## Keuringsverslag van een elektrische laagspanning- en zeer lage spanningsinstallatie

### NIET CONFORM

Straatnaam	Sint-Jan Vianneystraat
Huisnummer	2
Busnummer	Verd 2
Postcode	2610
Gemeente	WILRIJK
Land	België

Controlebezoek van een oude huishoudelijke elektrische installatie van een wooneenheid bij verkoop op vraag van de verkoper volgens (KB 08/09/2019) - AREI Boek 1- 8.4.2. en 8.2.1. en 4.2.4.3.

Afbeelding schakel- en verdeelbord:

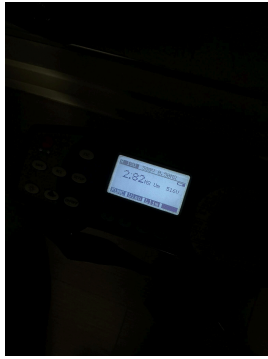
- I1.01 Eéndraadschema van de installatie is niet aanwezig. (Boek 1 Afdeling 2.12 - 2.13 en 3.1.2)
- I1.03 Situatieschema van de installatie is niet aanwezig. (Boek 1 Afdeling 2.12 - 2.13 en 3.1.2)

- I5.01 De aanduiding van de stroomkringen en/of apparatuur, aansluitklemmen, enz dient aangebracht of vervolledigd te worden. (Boek 1 Onderafdeling 3.1.3.1. en 3.1.3.3.A. en 5.1.6.1)

- I5.02 Elke elementaire stroombaan moet met een hoofdletter aangeduid worden. Elk lichtpunt, contactdoos, moeten genummerd worden in volgorde gezien vanaf de beschermingsinrichting tegen overstroom. (Boek 1 onderafdeling 3.1.2.1.)

- I6.09 Er is geen bescherming door een differentieelstroombeschermingsinrichting met een gevoeligheid van max. 30mA voorzien voor contactdozen zonder aardpen. (boek 1 afdeling 8.2.1 punt 6)
